Rapport de la commission d'examen conjoint

**Benga Mining Limited
Projet de mine de charbon Grassy Mountain**

17 juin 2021

**Commission d'examen conjoint constituée par le ministre fédéral de
l'Environnement et du Changement climatique et l'Alberta Energy
Regulator**

Figure 5-2 Limite du permis d'exploitation minière. Source : RCEI 571, annexe A, figure 1, PDF p. 38.

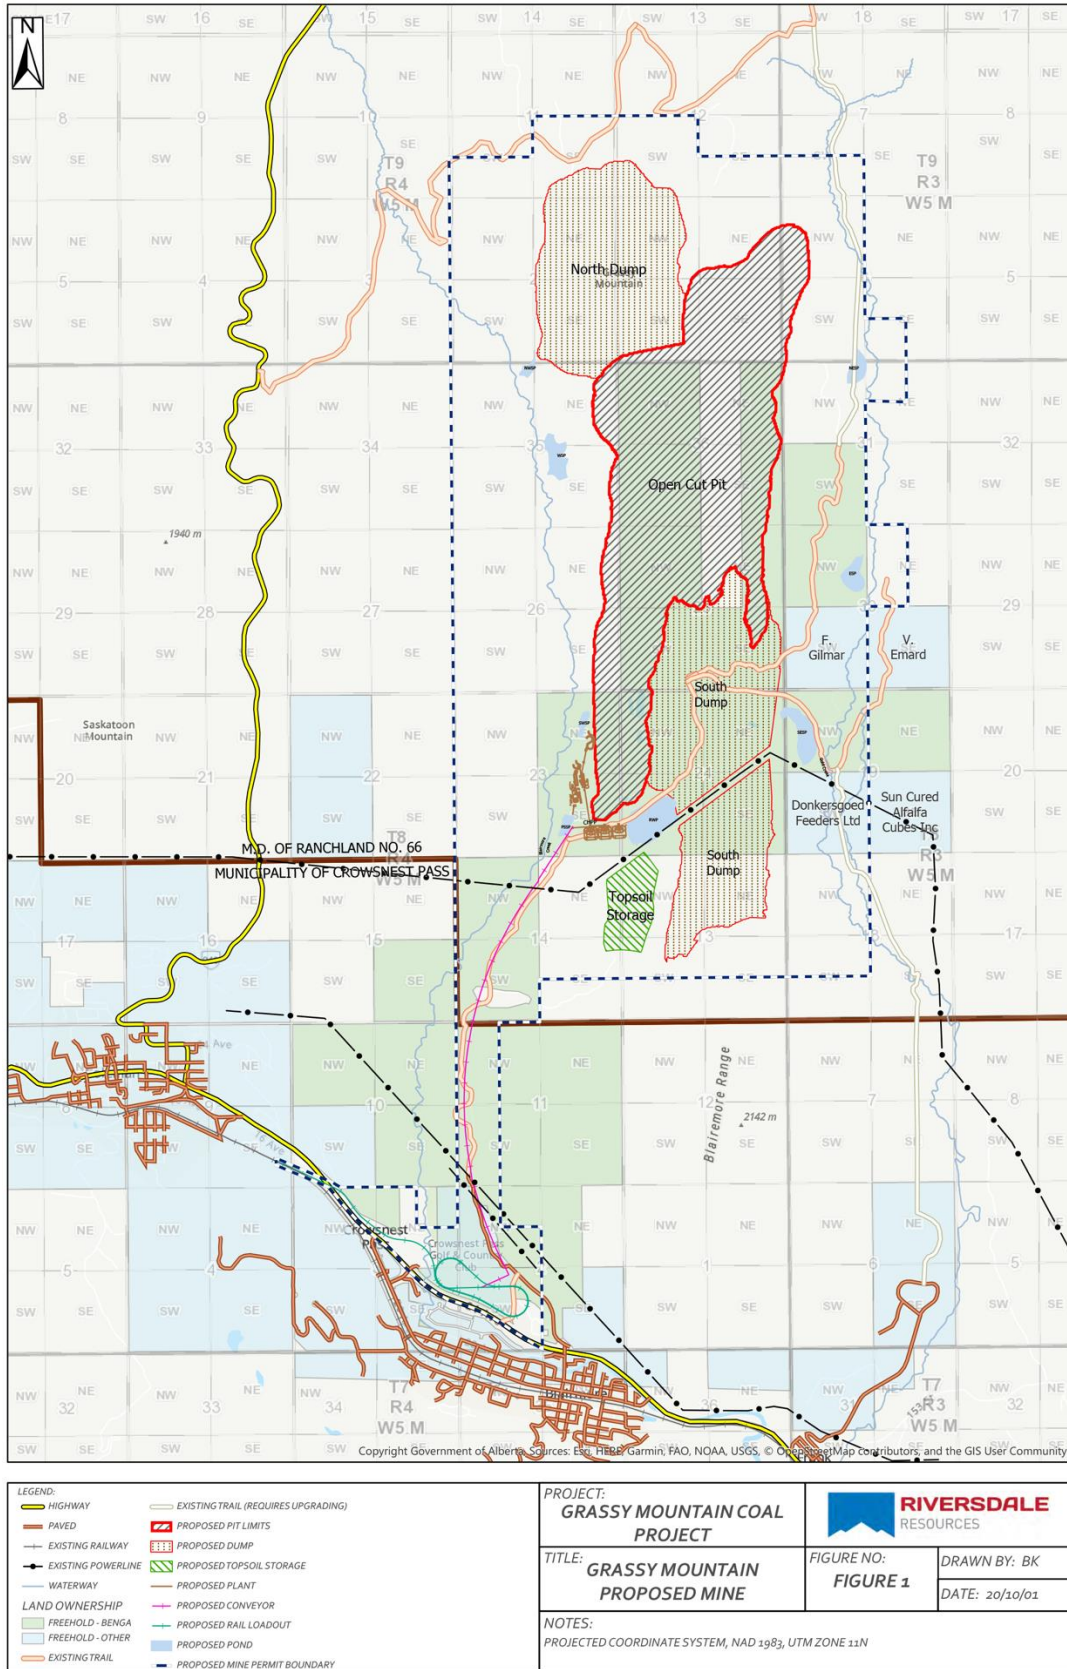
Les limites du permis d'exploitation minière demandé comprennent des terres qui ne sont pas sous le contrôle de Benga.

[277] En réponse à des questions posées lors de l'audience, Benga a confirmé que la limite du permis d'exploitation minière qu'elle a demandé comprend des terres privées appartenant à F. Gilmar et Donkersgoed Feeders Ltd. Benga a également confirmé que les terres de Gilmar et de Donkersgoed ne sont pas essentielles à l'exploitation minière à Grassy Mountain et pourraient être exclues de la zone du permis. En réponse à des questions posées lors de l'audience, Benga a également confirmé qu'elle ne maîtrise pas et n'a pas soumis de demandes en vertu de la *PLA* pour faire usage des zones situées à l'ouest de la Blairmore Creek ou à l'est de la Gold Creek, car ces zones ne sont pas nécessaires à l'exploitation minière.

Figure 15-1. Topographie avant et après l'exploitation minière. Source : RCEI 251, Section 2, Figure F.4.1-6, PDF p. 228.

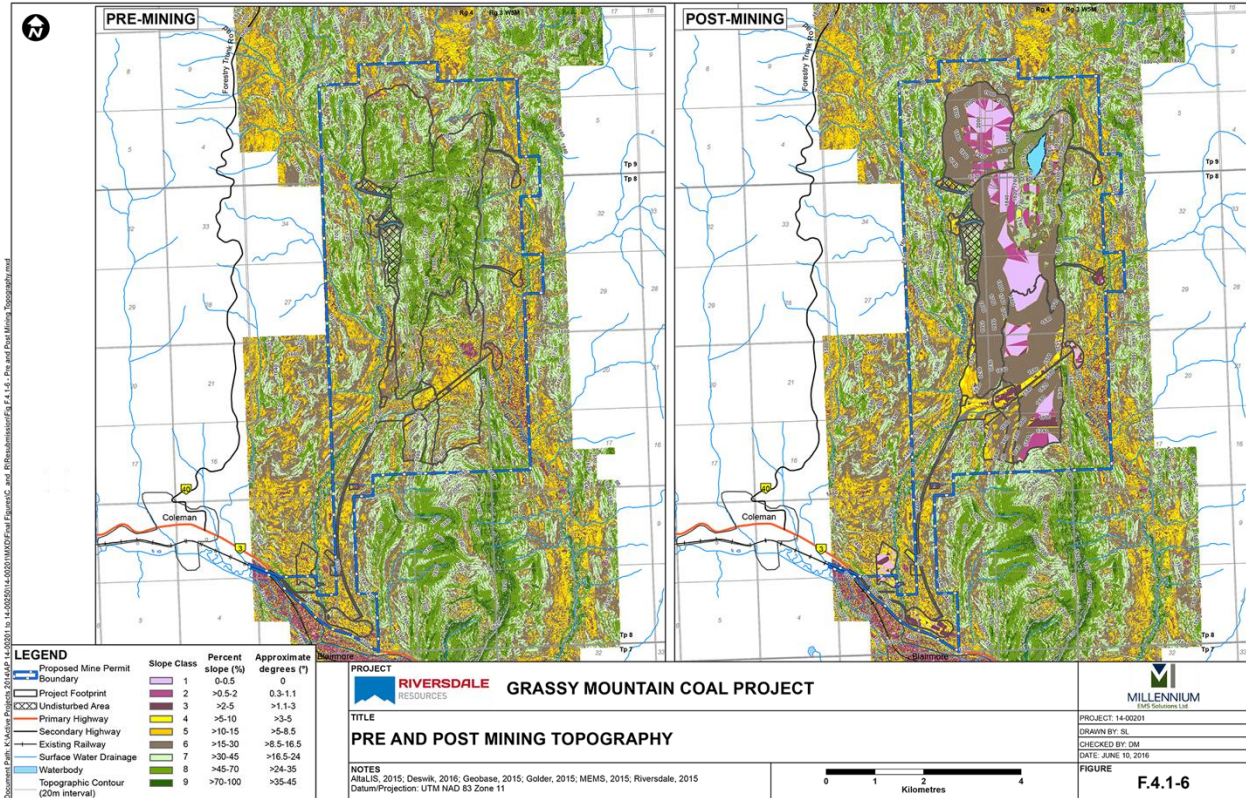
[1418] Le Livingstone Landowners Group a déclaré que, bien que la société Benga ait promis d'apporter une certaine esthétique dans le paysage récupéré, elle a fourni peu d'informations à ce propos. Le Livingstone Landowners Group a noté que la plupart des mines utilisent des techniques de visualisation pour expliquer au personnel, aux régulateurs et aux communautés locales la vision de la remise en état de la mine. Ces techniques montrent à quoi ressemblera la mine en différents points du site et hors site avant l'exploitation, pendant l'exploitation, après la remise en état et à long terme. Ils ont noté que ces informations n'ont pas été fournies par la société Benga. Les informations contenues dans l'EIE se limitaient à des textes, des cartes et des coupes transversales.
